**Avis délibéré de la Mission Régionale d'Autorité environnementale
de Nouvelle-Aquitaine relatif à
un projet de centrale agrivoltaïque au sol de 7,61 ha
à Poussignac (47)**

n°MRAe 2023APNA146

Localisation du projet : Commune de Poussignac (47)
Maître(s) d'ouvrage(s) : Société TERRE et WATTS
Avis émis à la demande de l'Autorité décisionnaire : Préfet de Lot-et-Garonne
En date du : 24 juillet 2023
Dans le cadre des procédures d'autorisation : autorisation de défrichement
l'agence régionale de santé et le préfet de département au titre de ses attributions dans le domaine de l'environnement ayant été consultés.

Figure n° 6 – Extrait cartographie de synthèse des enjeux du milieu naturel global au sein du projet (source : étude d'impact page 100)

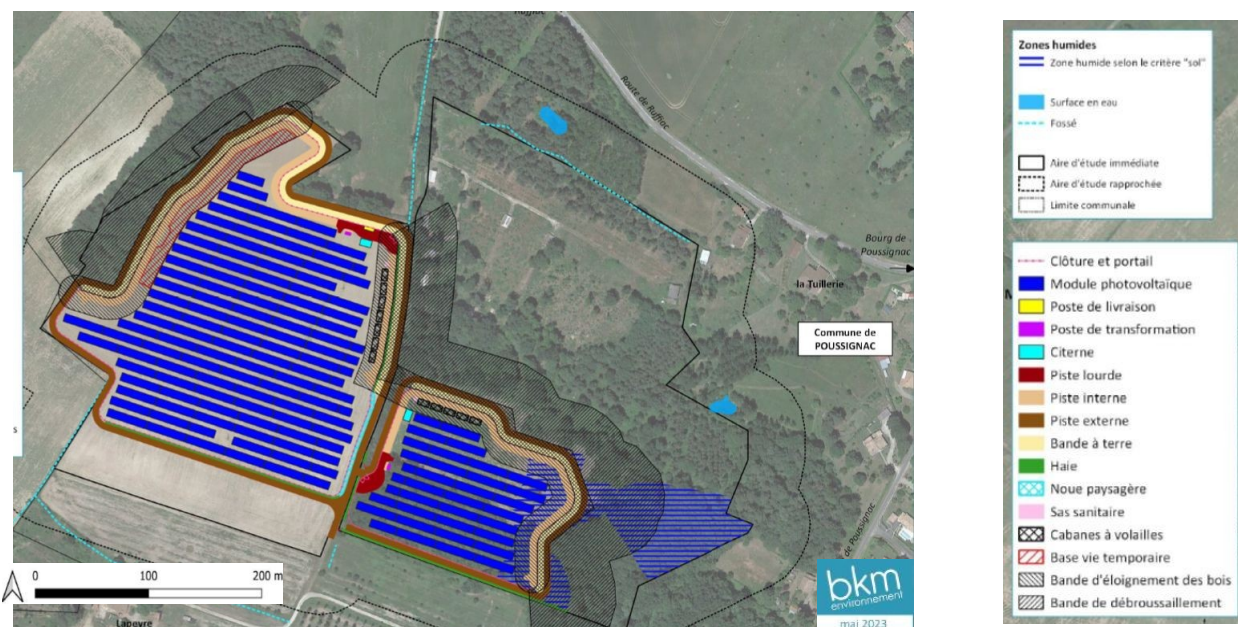
La MRAe recommande de réévaluer les niveaux d'enjeux attribués aux espèces présentées plus haut en tenant compte du statut de protection d'un certain nombre d'entre elles.

Figure n° 7 – Cartographie de synthèse des enjeux liés aux milieux naturels superposant les divers composants du projet et l'emprise des OLD (source : étude d'impact page 161).

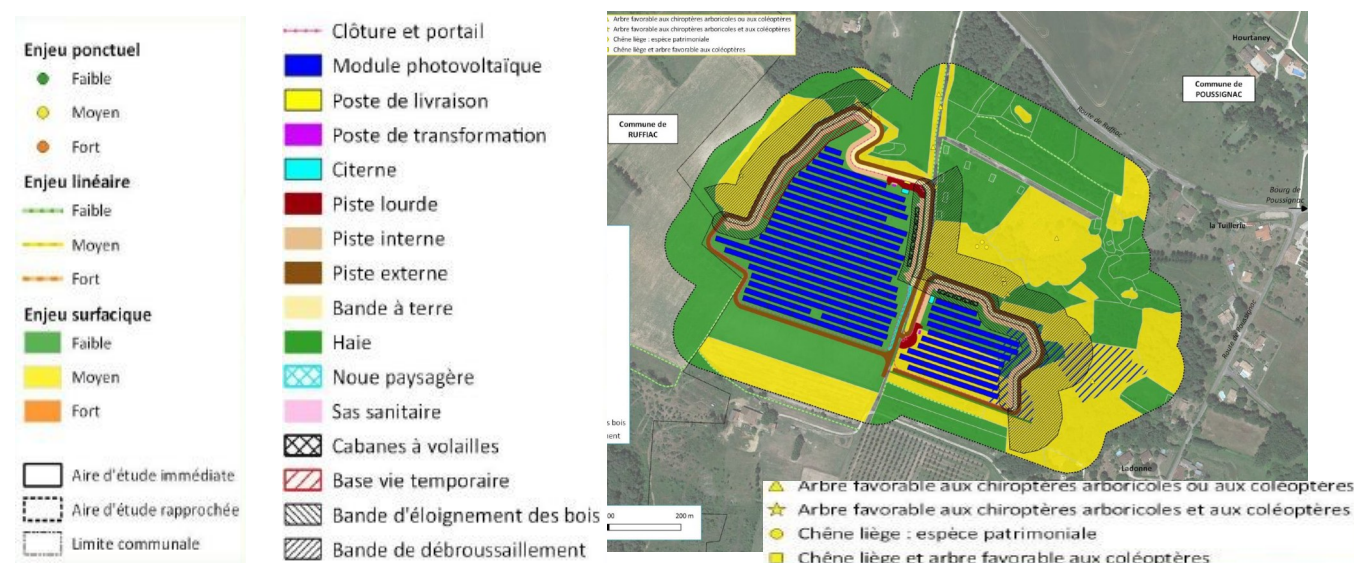
La MRAe constate toutefois qu'en superposant la carte localisant les insectes présents dans l'AEI et l'AER page 97 à celle de synthèse des enjeux du milieu naturel page 161, on observe que les arbres hôtes où la présence du Grand capricorne est avérée seraient situés au sein des 30 premiers mètres de la bande des OLD dans laquelle un débroussaillage total est pratiqué. Il en va de même concernant une partie de certains arbres hôtes potentiellement favorables.

La MRAe recommande à cet égard de reprendre les cartes précitées en y ajoutant, pour celle relative aux insectes, le périmètre des OLD et, pour celle relative à la synthèse des enjeux du milieu naturel, les arbres hôtes avérés, afin de statuer clairement sur le risque de destruction d'individus d'espèces protégées.
